COMMISSIONE VALUTAZIONE DI IMPATTO AMBIENTALE

Parere n. 14/2018

OGGETTO: **ECOPATE' SRL**

Richiesta di aumento della capacità produttiva dell'esistente impianto per la selezione ed il trattamento del rottame di vetro sito a Musile di Piave (VE), Via dell'Artigianato, 41.
Verifica di assoggettabilità a VIA ai sensi dell'Art. 19 del Dlgs 152/2006 e s.m.i

SCHEMA FLUSSO STATO AUTORIZZATO

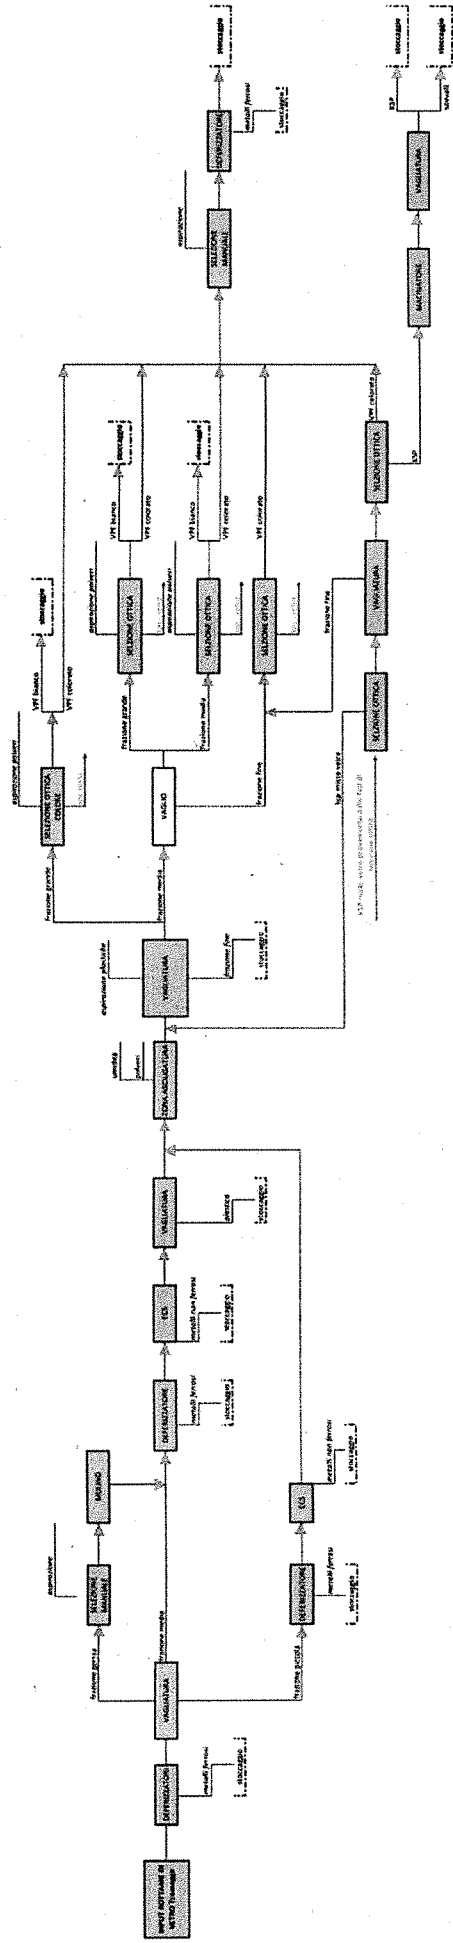
In merito allo Stato di progetto, in fase di sopralluogo è stato rilevato che alcune attività di miglioramento/sostituzione dei macchinari è già stata effettuata, si è quindi chiesto alla Ditta in sede di integrazioni, di chiarire in maniera esplicita la situazione attuale, al fine di comprendere al meglio se, quanto rilevato in fase di sopralluogo, rispecchia quanto descritto nel progetto.

La Ditta ha risposto che l'impianto è sottoposto ogni giorno a controlli e aggiornamenti che consentono di migliorarne la resa sia in termini di efficienza che di qualità del materiale in uscita.

In questa ottica di miglioramento in continuo la ditta, ha apportato negli ultimi mesi alcune modifiche alla zona di selezione ottica suddividendola in due sottozone denominate 6 e 6 bis. Attualmente nella zona 6 sono state sostituite delle selezionatrici ottiche con modelli più avanzati che hanno consentito una miglior separazione del VPF dallo scarto. Quest'ultimo viene fatto confluire nella zona 6 bis per il recupero di ulteriore materiale a matrice vetrosa attraverso il passaggio in una selezionatrice ottica (recuperata dalla situazione precedente). Questi miglioramenti, a seguito di vari test, hanno eliminato di fatto la necessità di effettuare il ripasso nel turno notturno.
